Autorité environnementale

**Avis délibéré de l'Autorité environnementale
sur la construction du nouveau Parc des Expositions
de Strasbourg (67) –
Exploitation des eaux souterraines
à des fins de géothermie**

N°Ae : 2021-37

Figure 3 : Panaches historiques par le PCE et le TCE (les concentrations en (PCE + TCE) supérieures à 10 µg/l ; sont indiquées en rouge et celles supérieures à 1 µg/l en vert¹³ (source : dossier)

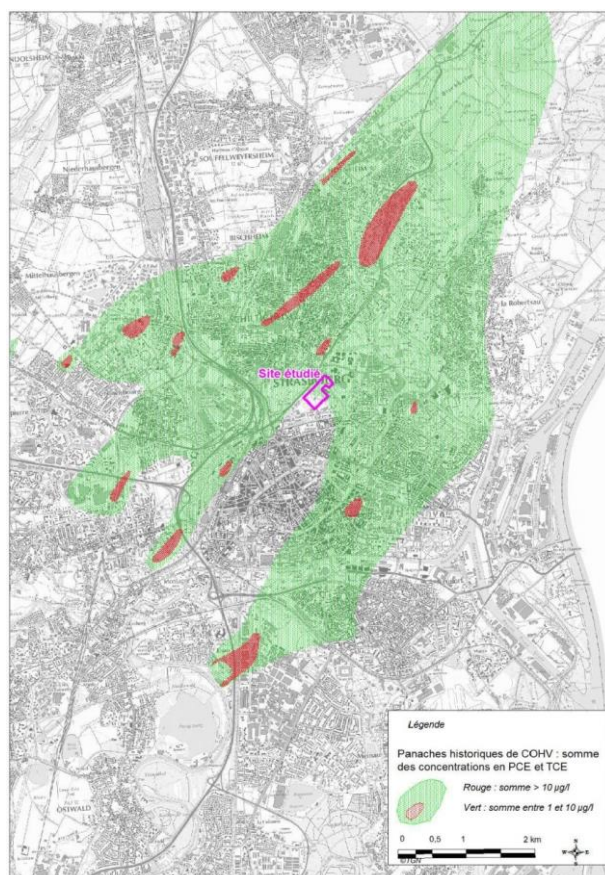
« panaches » de pollutions issus de sources historiques. Seule est disponible une carte des pollutions par le PCE (tétrachloroéthylène) et le TCE (trichloroéthylène).

L'Ae recommande de compléter l'étude d'impact par l'analyse et la cartographie de l'ensemble des pollutions de la nappe dans la zone de prélèvement du puits géothermique.
